**COMMUNE DE  
BOUT DU PONT  
DE L'ARN**

**4<sup>ème</sup> MODIFICATION**

**PLAN D'OCCUPATION DES SOLS**

**RAPPORT**

Le P.O.S. en vigueur

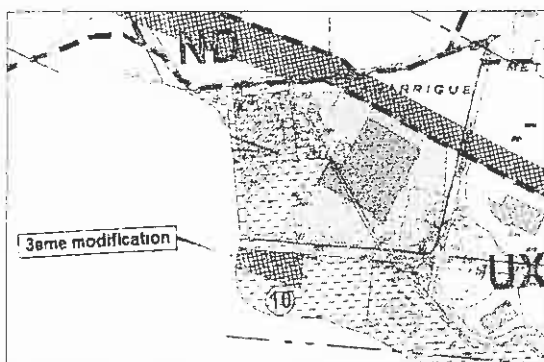
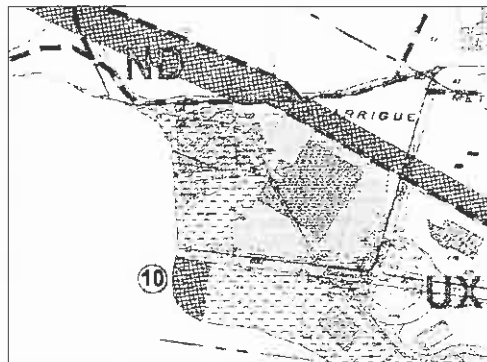
L'emplacement réservé n° 10 est modifié..

Le motif du changement apporté : cet emplacement réservé a fait l'objet d'une réduction à l'occasion d'une précédente procédure. Il est désormais estimé que ce site en partie à caractère arbustif joue un rôle non négligeable dans cette entrée de ville, en accompagnement des plantation de rive de la rivière. Sa taille est légèrement agrandie (2400 m<sup>2</sup> au lieu de 2350 m<sup>2</sup> au P.O.S. en vigueur) et sa forme est modifiée.
